## 日本原子力発電(株)敦賀2号機ボーリングコア柱状図データ書換えに係る 原子力規制検査の実施状況

令和3年11月2日  
原子力規制庁

図4-1 更に元となるデータとの差異の確認関係図 (6孔)

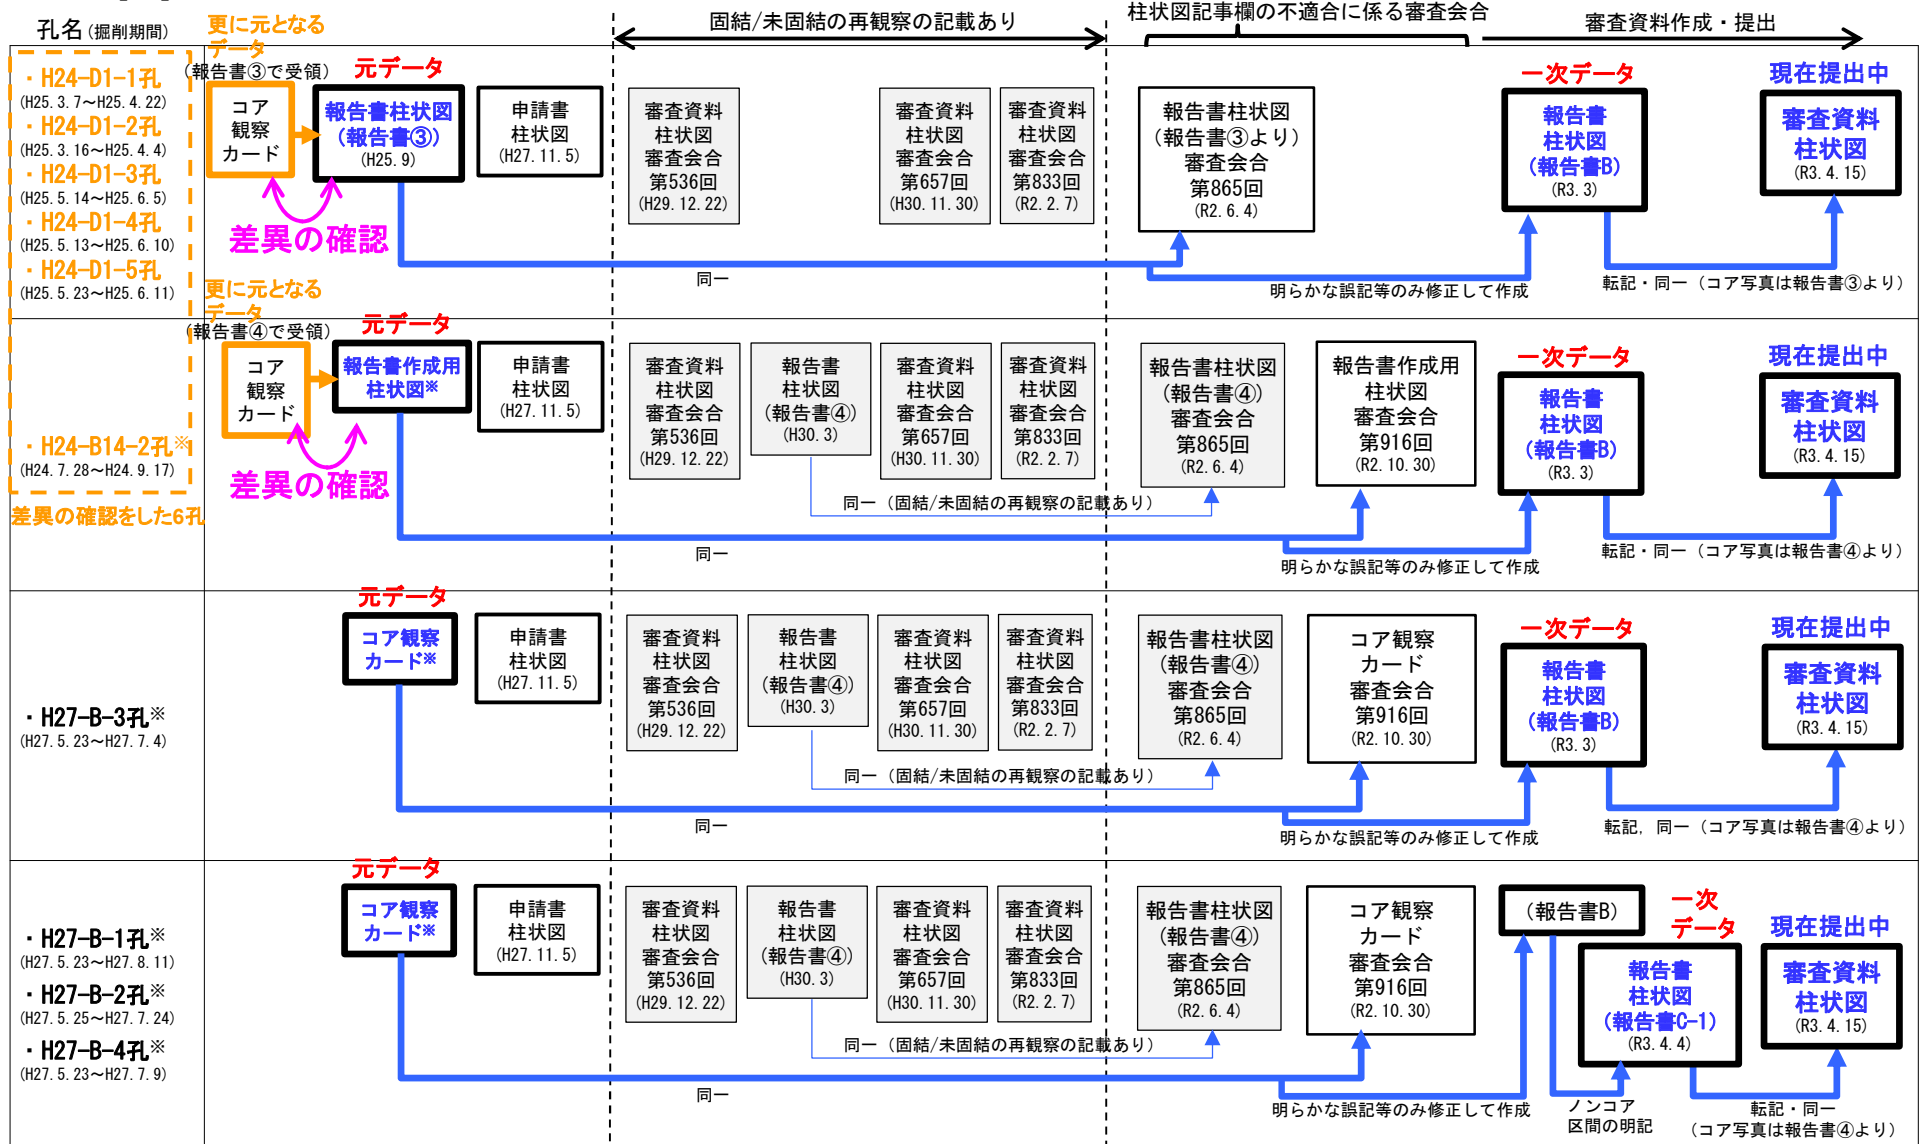
A)の観点については、上記の資料から3孔をサンプリングして、その中から浅い深度の破碎部を対象に柱状図の記載及び調査データ(コア観察カード等)の記載を確認した。その結果、確認した範囲において審査資料中の柱状図の記載がこれらにトレースできることが確認できた。

一方で、検査官は以下のような不整合があることを確認した。

- ① (H24-D1-1)孔の深度 45.91m～48.28m において、委託報告書の柱状図と調査データ(コア観察カードなど)間で、破碎部の下端の角度の記載が異なる(柱状図:42度、調査データ:35度)。

- ② (H24-B14-2) 孔の深度 47.37m～47.40m において、委託報告書作成用柱状図と調査データとの間で、破砕部の下端角度の記載が異なる(柱状図:記載なし、調査データ:35度)。等

以上の点を原電に伝え原電が独自に確認したところ、誤記や記載漏れ等で修正が必要な箇所が上記を含めて 13 箇所見つかった。

## K断層との連続性を検討する上で重要なデータの追加観察/追加データの取得

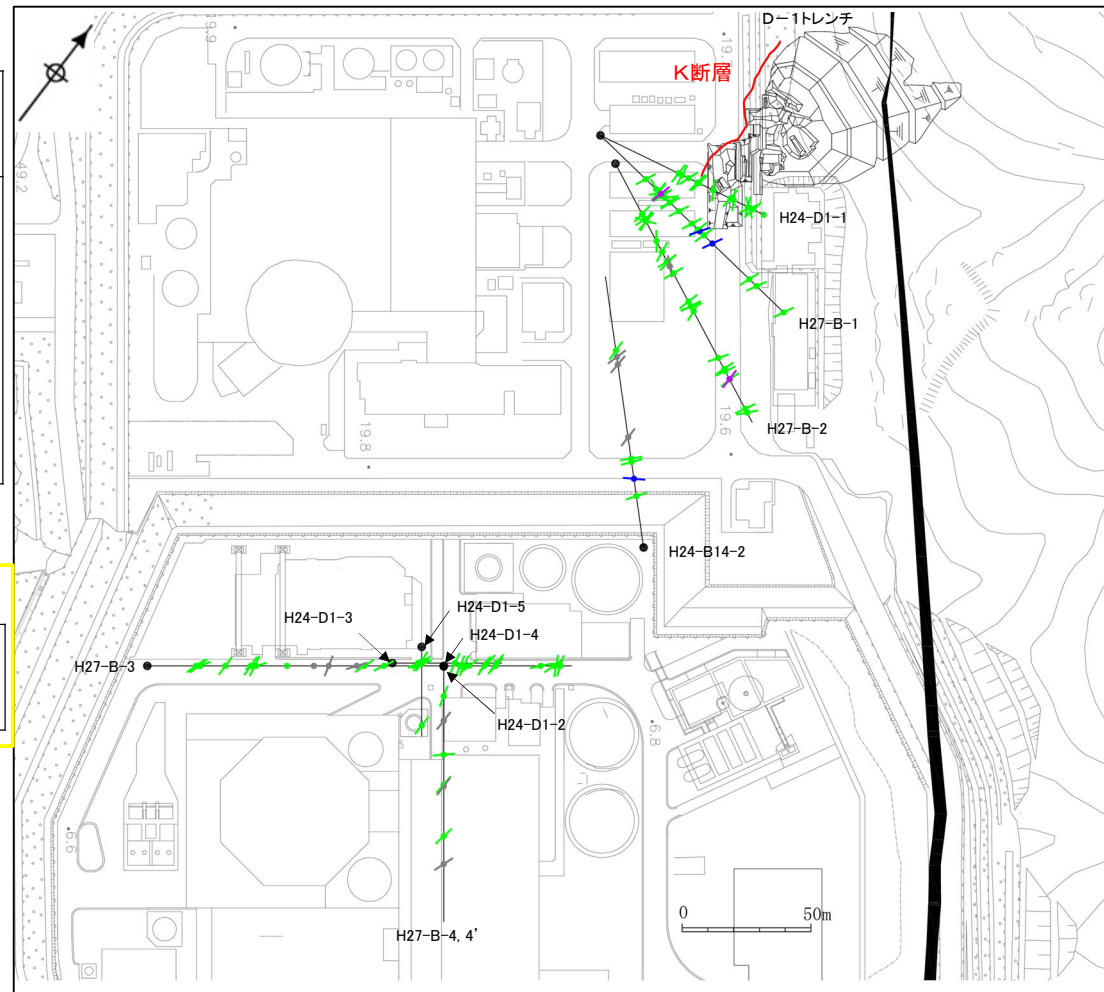
B)の観点について検査では、肉眼観察と薄片観察の両方を実施した各破砕部について、それぞれどのような根拠に基づき、どのように評価したのかをいくつかの破砕部をサンプリングして確認しようとしたが、原電は肉眼観察と薄片観察の両方を行っている場合、断層岩区分の評価には薄片観察の結果を用いているとのことであった(別添2参照)。つまり、各破砕部について肉眼観察結果と薄片観察結果を個々に比較評価することは行っていないとのことであり、B)の観点を満足している状態ではなかった。
